**BMVIT – IV/IVVS4 (UVP-Verfahren Landverkehr)**

GZ. BMVIT-312.408/0006-IV/IVVS-ALG/2016

### **Beilagen zur Verhandlungsschrift 3/3**

S 8 Marchfeld Schnellstraße  
Abschnitt Knoten S 1/S 8 – ASt. Gänserndorf/Obersiebenbrunn (L 9) (Abschnitt West)  
UVP-Verfahren  
Mündliche Verhandlung ab 5. April 2016

**Abb. 1: Bandbreite der Chloridkonzentration an der Messstelle PG30800222 im Zeitraum 2000 - 2015**

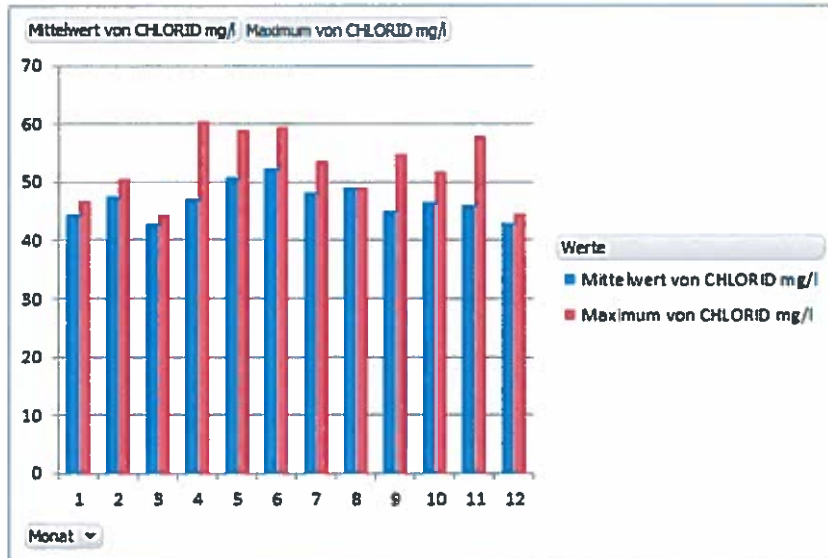
- Bei anderen Messstellen hängt die Chlorid-Vorbelastung davon ab, welchen Auswertungszeitraum man verwendet (Abb. 2) Solange nicht klar ist, wodurch Konzentrationsabnahmen bedingt sind, scheint es nicht zulässig, auf Konzentrationsmittelwerte abzustellen

### **Abb. 1: Zeitreihe PM<sub>10</sub>-JMW-Immissionskonzentrationen gem. ergänzender Unterlage Mai 2016**

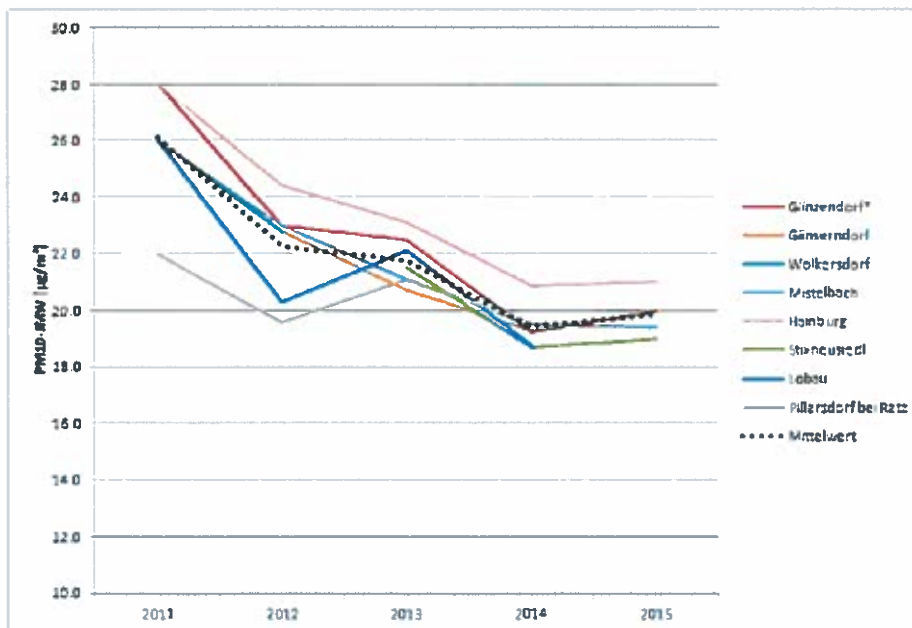
In der Aktualisierung der Luftschadstoff-Immissionsprognose vom Mai 2016 (Seite 18 f.) wird versucht, ein positives Bild von der Entwicklung der Feinstaubbelastung zu zeichnen: „In Abbildung 2 sind die PM<sub>10</sub>-JMW der Messstationen Nordostösterreichs grafisch dargestellt. Sie zeigen alle eine fallende Tendenz und konvergieren in den letzten Jahren auf Werte zwischen 19 und 21 µg/m<sup>3</sup>. In Gänserndorf lag der Mittelwert der Jahre 2012-2015 bei 21 µg/m<sup>3</sup>.“

**Abb. 2: Zeitreihe PM10-JMW 2005 – 2014 im Vergleich zu PM10-Emissionen NÖ**

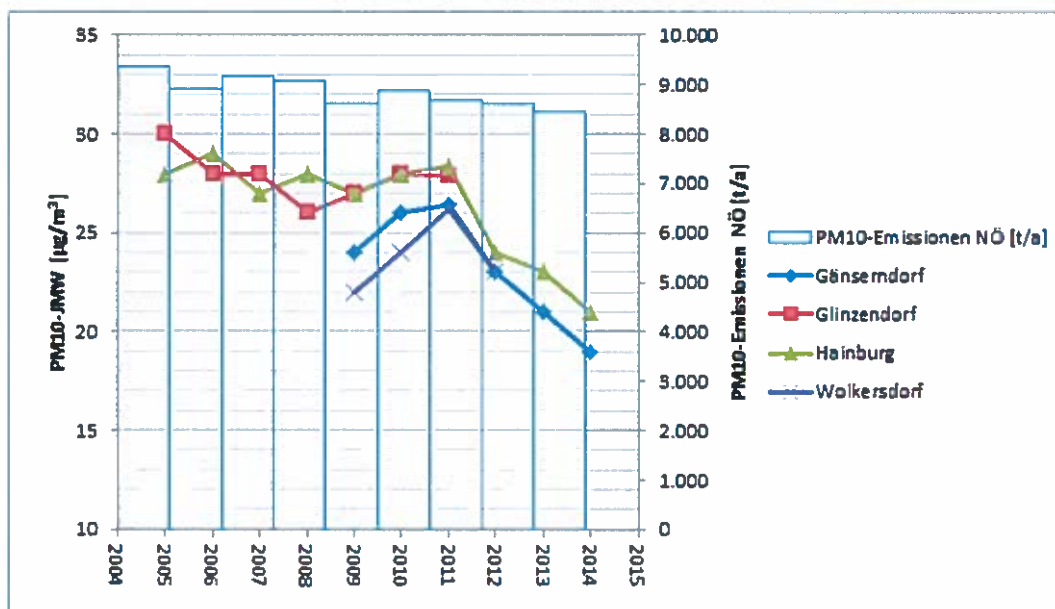
Betrachtet man eine längere Zeitreihe der Immissionsmessergebnisse und vergleicht man diese mit der Entwicklung der PM<sub>10</sub>-Emissionen Niederösterreichs (Quelle: Bundesländer-Luftschadstoffinventur des Umweltbundesamts), so erkennt man, dass der Rückgang der PM<sub>10</sub>-Immissionsbelastung seit 2011 nicht mit der Entwicklung der PM<sub>10</sub>-Emissionen Niederösterreichs korrespondiert, also nicht auf emissionsseitige Minderungsmaßnahmen zurückzuführen ist (sondern auf die außerordentlich günstige Wetterlage in den letzten Jahren).

Es kann daher weder aus fachlicher Sicht davon ausgegangen werden, dass die offensichtlich in vorgelegten ergänzenden Unterlagen getroffene Annahme – Einhaltung der Immissionsgrenzwerte des IG-L – gesichert ist, noch in rechtlicher Hinsicht davon ausgegangen werden, dass ein Gebiet vorliegt, in dem die Immissionsgrenzwerte des IG-L nicht mit relevanter Wahrscheinlichkeit überschritten werden können.

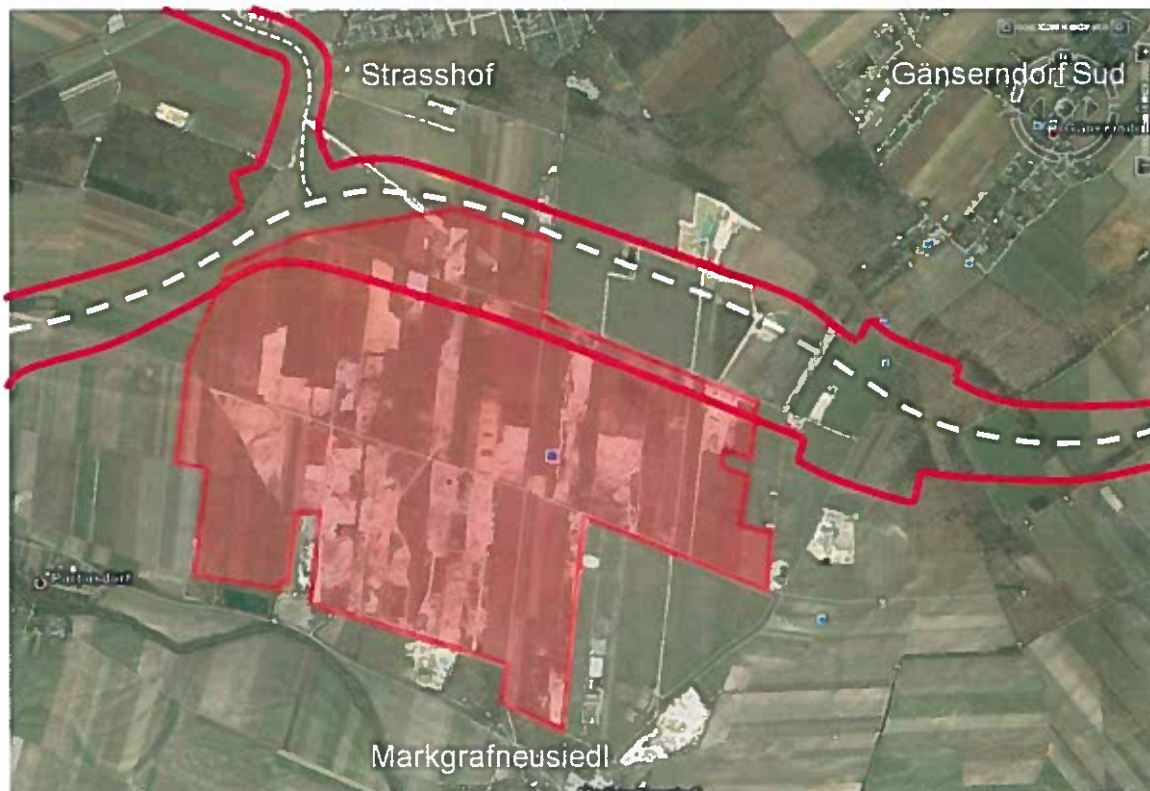
Markgrafneusiedel würde dies bedeuten, dass bereits ohne das geplante Vorhaben das Vogelschutzgebiet mit einer regionalen Größe von ca. 1.600 ha (laut BirdLife 2003), in einer Flächengröße von 674 ha als Vogelschutzgebiet von der Niederösterreichischen Landesregierung verordnet, auf weniger als 50% der Flächengröße reduziert wird. Der zu verordnende Trassenverlauf würde die bereits erheblich reduzierte Fläche berühren (Abb.1).

Eine erhebliche Beeinträchtigung ist bereits auf Basis der vorliegenden Daten unvermeidbar, die Suche nach Alternativen zwingend erforderlich.

Abb.2.: Im „Abschnitt West“ bestehende Alternative „Variante Süd“, die eine kürzere Verbindung darstellt und Europaschutzgebiete im westlichen Verlauf nicht beeinträchtigt (Karte ASFINAG).

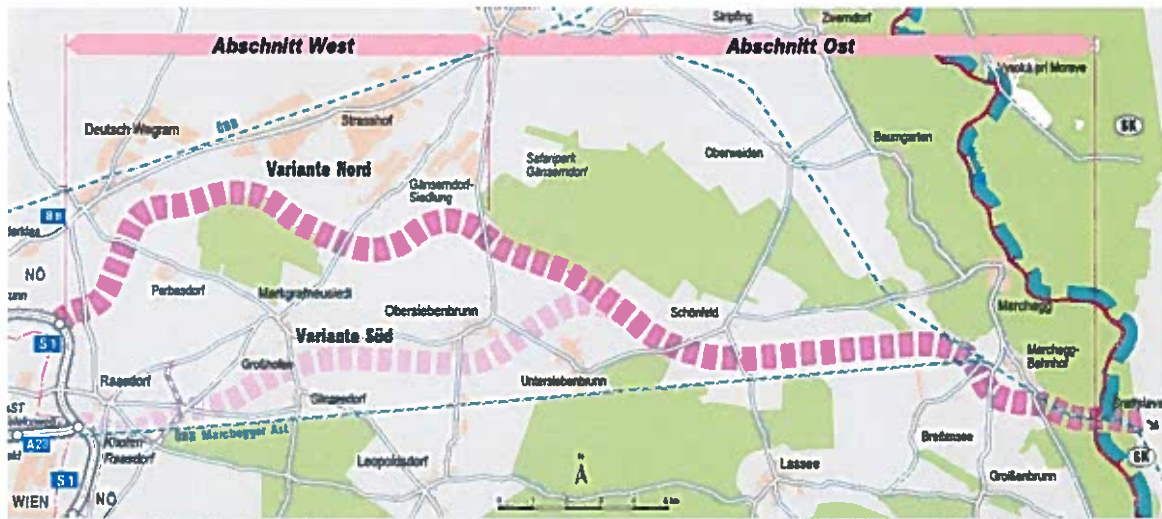
Neben dem nun eingereichten Straßenverlauf besteht eine Alternative, die als „Variante Süd“, in einem 2008 abgeschlossenem „Vorprojekt“, bezeichnet wurde (Abb.2).

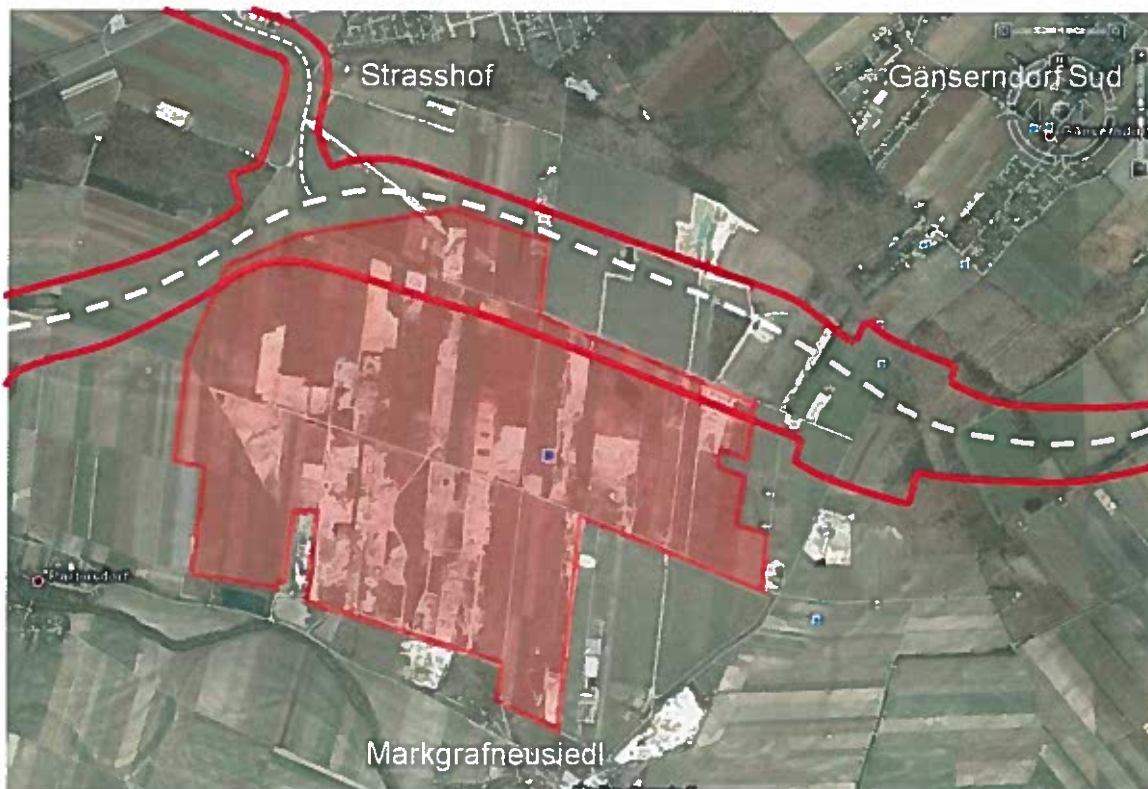
Nach Ansicht des Autors liegt der in Abb. 1 dargestellte Bereich bei Strasshof (Flugfeld Markgrafneusiedl) mit der geplanten Anschlussstelle zur Gänze in einem Vogelschutzgebiet. Bereits 1995 wird dieses Gebiet und weitere Teile des Marchfeldes von BirdLife Österreich als Vogelschutzgebiet genannt<sup>1</sup>, mit einer flächenmäßigen Ausdehnung von ca. 1.600 ha im Gemeindebereich Markgrafneusiedl.
